Mission régionale d'autorité environnementale
CENTRE - VAL DE LOIRE

**Avis
Déclaration de projet emportant
mise en compatibilité
du plan local d'urbanisme intercommunal (PLUi)
de la communauté de communes Cœur de Beauce (28)**

N°MRAe 2023-4166

Localisation du projet final et de la zone d'implantation (source : étude d'impact du projet, page 24)

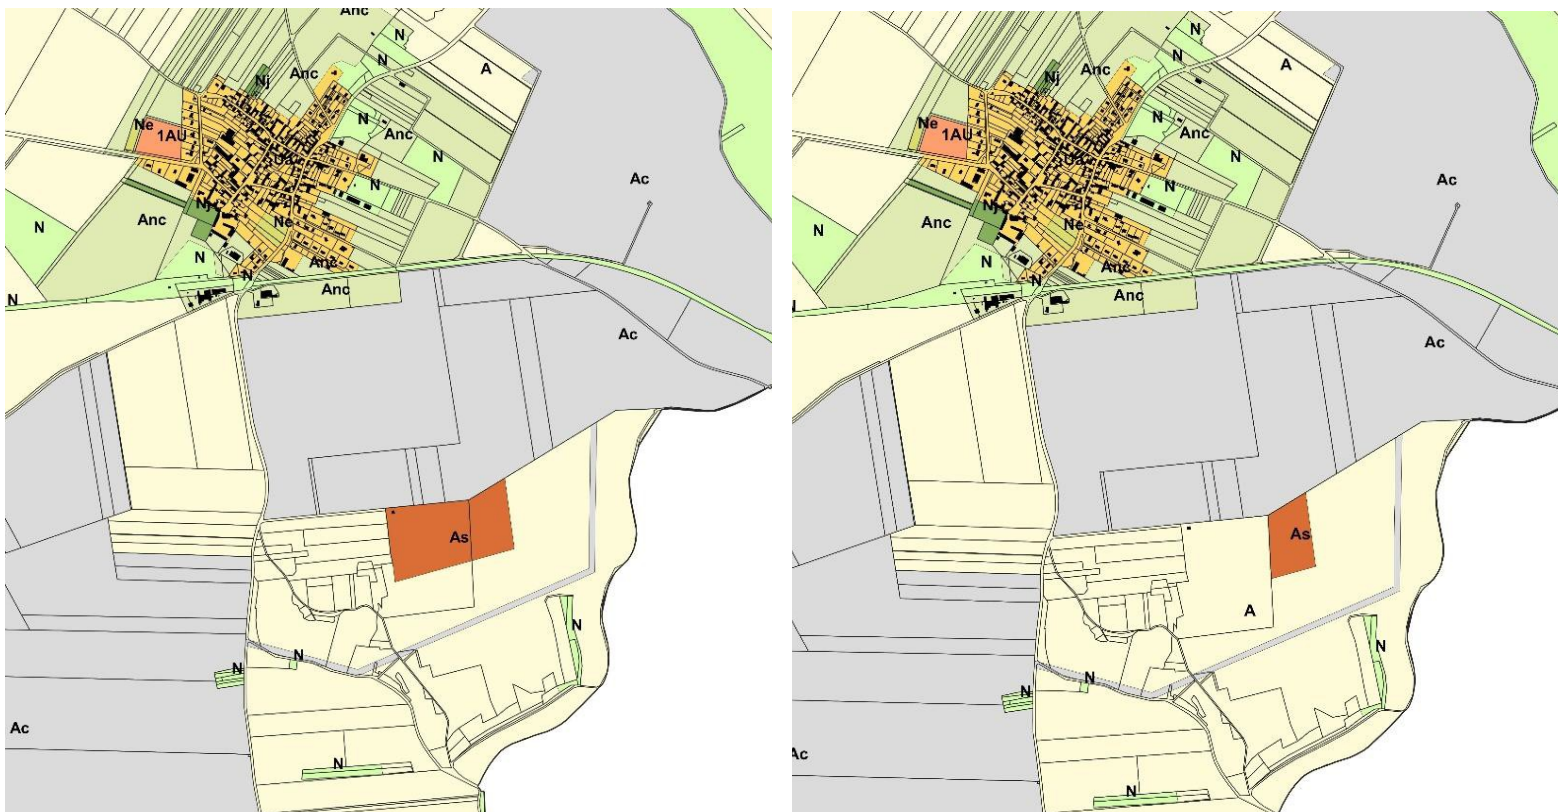
L'objectif de la déclaration de projet emportant mise en compatibilité du plan local d'urbanisme intercommunal (PLUi) est de permettre la réalisation d'une centrale photovoltaïque au lieu-dit « Les Carrières » sur le territoire de la commune de Prasville, à l'est du département de l'Eure-et-Loir et à une trentaine de kilomètres de Chartres. Le projet s'inscrit dans un milieu très ouvert typique de la Beauce et marqué par l'absence de boisement et de végétation bocagère.
